dodatek č. 2 **smlouvy o dílo**

„Malšovice – rekonstrukce splaškové a dešťové kanalizace a rekonstrukce vodovodu“ z 24.05.2021

Na základě změnového listu č. 9 se mění článek Smlouvy o dílo č. V. Cena za dílo, platební podmínky z důvodu prohloubení splaškové kanalizace a změny zásypového materiálu v úseku Š 8 – Š 11 takto :

*Příloha: změnový list č. 9
situace*

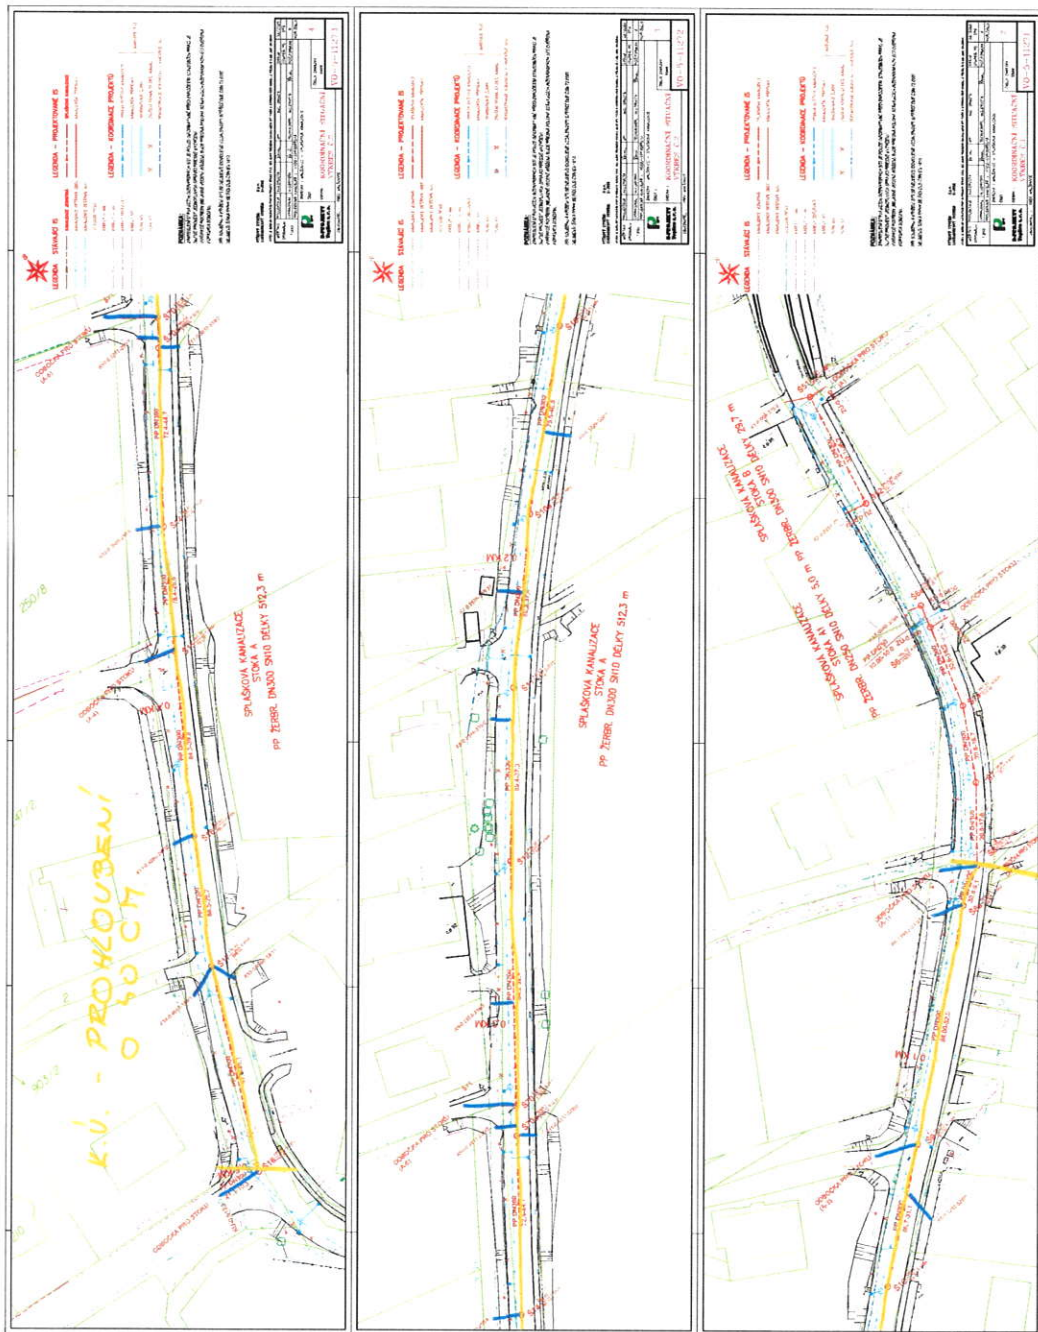
Vzhledem k zjištění, že vytěžený materiál s ohledem na zátěžové zkoušky pláně nelze po konzultaci se správcem komunikace (SÚS ÚK) použít na zpětný zásyp potrubí je dodatkem č. 2 ujednáno, že bude nahrazen recyklátem (viz změnový list č. 9). Obě smluvní strany se dohodly, že zhotovitel bude v průběhu výkopových prací (každý den) zasílat na emailové adresy TDI a objednatele dokumentaci (foto v rozsahu min. 4 snímků opatřených datem a časem), která bude výše uvedený předpoklad dále potvrzovat (bude také uvedeno ve stavebním deníku). V opačném případě nelze změnu v projektu a navýšení ceny ze strany objednatele za tyto nedoložené dny akceptovat.
